工程指示 / 要求簡箋 ENGINEER INSTRUCTIONS(E.I.)

工程指示編號:	EI- 4837	修改版本:	B
工程編號:	HK- 1106/22 J 857	工程名稱:	啟德6552
收件人:	生統	發件人:	Nero HO
工程項目:	幕牆單元件 - 廠用鋁料加工圖(整合EI4384&EI4633修改)	日期:	06/07/2022

內容: 加工圖修改
轉角位碼仔要避位(只是母料)
*已經上架的 出碼子給地盤更換, 還沒上架的廠自行更換

美特鋁質有限公司 MIDI Aluminium Fabricator Ltd.				工程號	J857	類別		物料號	M1			
				地盤	啟德G552	制圖	李傳鵬	20220211	圖號	X86083-001		
修改	A	B	-	採用工廠	✓ 地盤	圖紙名稱	鋁料加工圖	復核	練松文	20220213	數量	-
日期	3.18	5.24	-	材料顏色	MILL	材料	X86083	批准	林仁安	20220215	單件重量	- (KG)

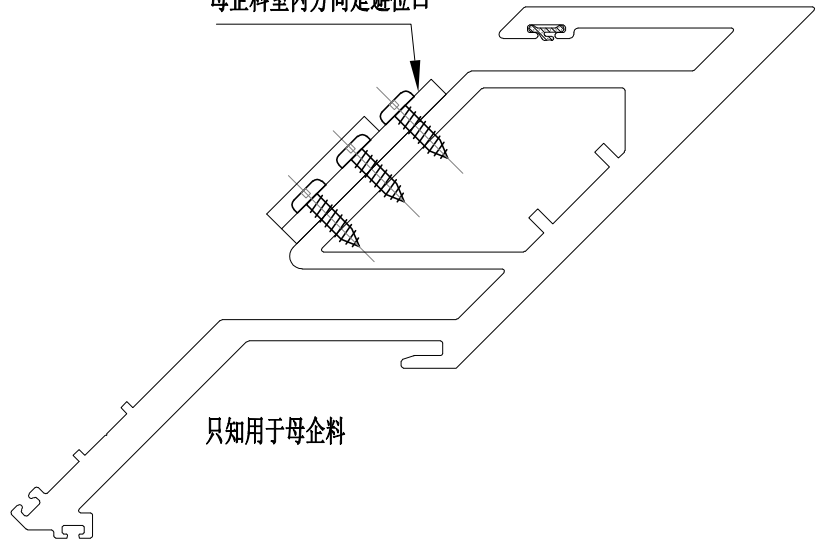
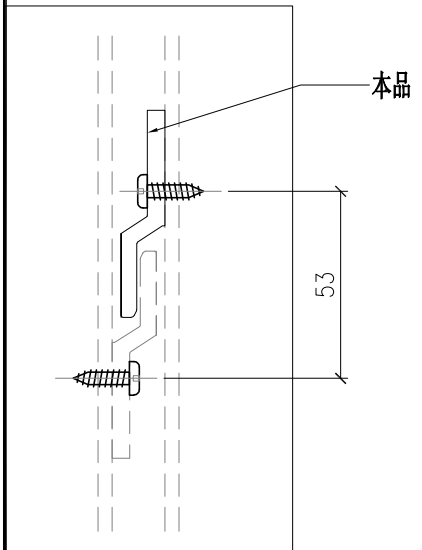
已经上架的开重开码仔地盘更换
没上架的要更换

母企料室内方向是避位口

只知用于母企料
